MODIFICATION N°8

Rapport de présentation complémentaire

Modification n°8 approuvée le 19 juillet 2013

RESEAU VIAIRE PROJETE

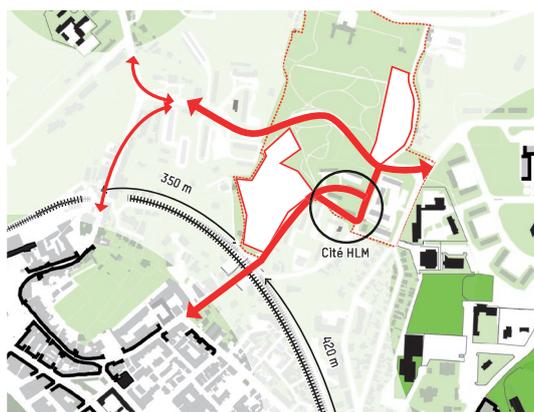
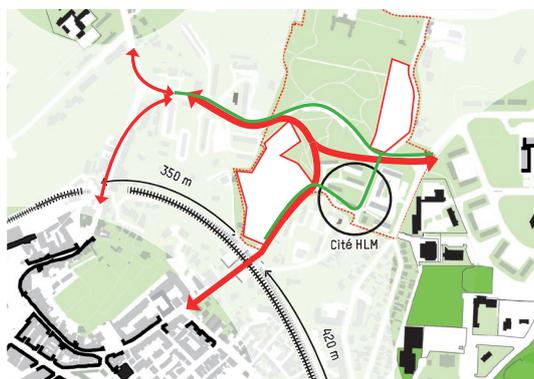
Compte tenu des capacités potentielles d'accueil en logements des deux sites (330 à 350 logements sur Saint Etienne et 120 à 140 sur les serres municipales), il faut envisager l'arrivée d'au moins 600 véhicules supplémentaires. Ces nouveaux flux impliquent de revoir le réseau de voirie ; le gabarit des voies de la «cité de Caradoc» n'étant pas adapté à l'accueil de ce trafic de véhicules supplémentaires.

Aussi, afin de contourner et pacifier les voies de «la cité de Caradoc». Il est prévu de créer une nouvelle voie reliant l'avenue Maurice Delay et la rue Jules Balasque et de dévier une partie de l'avenue Delay plus au sud .

- d'optimiser les accès aux futures opérations depuis l'avenue Delay,
- de redonner une intégrité au sud du Parc,
- et de remettre en scène l'entrée majestueuse du Parc de Caradoc au droit du carrefour en y aménageant un espace public structurant et en reculant l'implantation bâti de l'îlot des serres municipales.

MODIFICATION DE LA ZONE UB - Secteur ZONE ECONOMIQUE LAUGA RATTACHEMENT A LA ZONE UYa

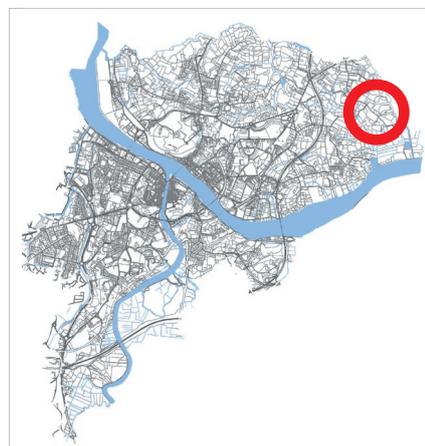
Le terrain concerné a une surface d'environ 180 m². Il est actuellement classé en zone UB alors qu'il est mitoyen de la zone d'activité de Lauga (classée en UY) et séparé des autres parcelles classées en zone UB par le réseau de voirie.

De plus, ce terrain doit accueillir une extension de l'activité située en limite nord.

Il est donc cohérent d'harmoniser zonage et destination de l'usage.

Ainsi, la modification de zonage permet de rattacher ce bout de parcelle à la zone UYa réglementant la zone économique de Lauga.

CREATION D'ESPACES BOISES CLASSES : quartier du Prissé

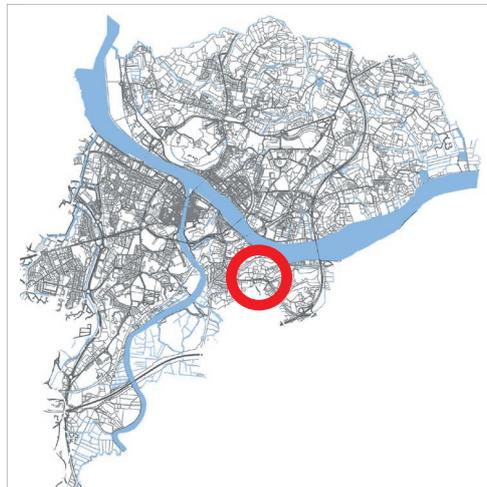
Lors de la réalisation de l'Etablissement Hospitalier pour Personnes Agées Dépendantes dans le quartier du Prissé et dans le cadre de la demande d'autorisation de défrichement préalable aux fouilles archéologiques liée au projet, il a été proposé la création d'Espaces Boisés Classés sur le terrain d'assiette du projet comme compensation aux surfaces défrichées.

Une trame d'E.B.C. d'une surface d'environ 835 m² (surface S.I.G.) est donc créée.

CREATION D'UN ELEMENT BATI A PROTEGER AU TITRE DE L'ARTICLE L123-1-5.7 du Code de l'Urbanisme, 18 rue du Capitaine Pellot

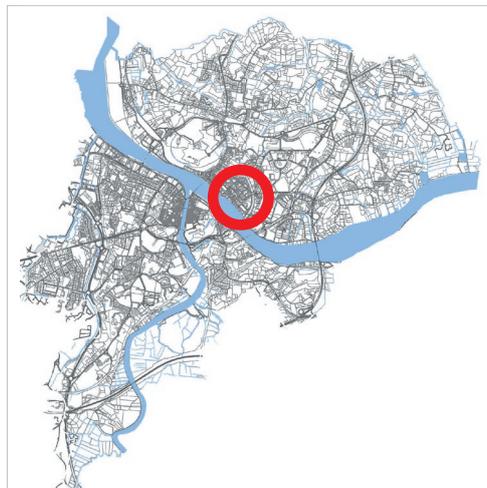
Suite à la demande du propriétaire, il est décidé de repérer cette maison particulière du quartier Saint Esprit.

En effet, cet édifice «El rincón Andaluz» (Casa Cirilo) est richement orné de motifs sculptés de style andalou qui font exception dans ce quartier. Ce décor est l'oeuvre du sculpteur Lucas Cirilo, père du propriétaire actuel.

Cet ajout s'accompagne également d'une modification du **titre 2.C. du règlement** qui liste les éléments protégés.

SUPPRESSION DE L'EMPLACEMENT RÉSERVÉ N°147

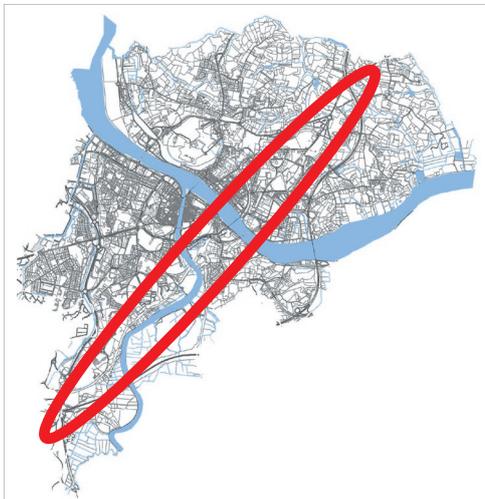
Le tracé de l'emplacement réservé n°147 élargissement de l'autoroute A63 est supprimé à la demande des A.S.F. (bénéficiaire de l'emplacement réservé). En effet, elles ont pu acquérir les emprises nécessaires à la réalisation du projet.

SUPPRESSION DE L'EMPLACEMENT RÉSERVÉ N°54

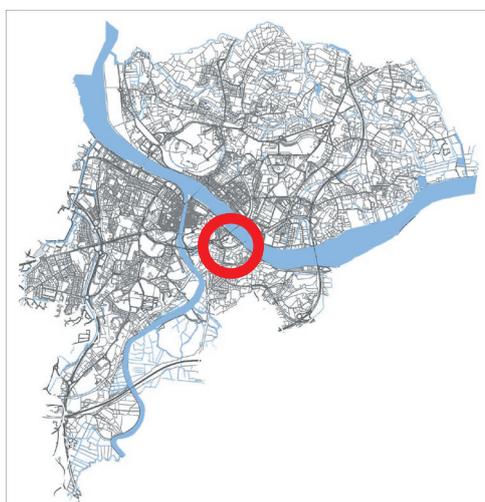
Le tracé de l'emplacement réservé n°54 élargissement de la RN 10 (aujourd'hui RD810) dont le bénéficiaire est le département, est supprimé, les travaux d'élargissement ayant été réalisés.
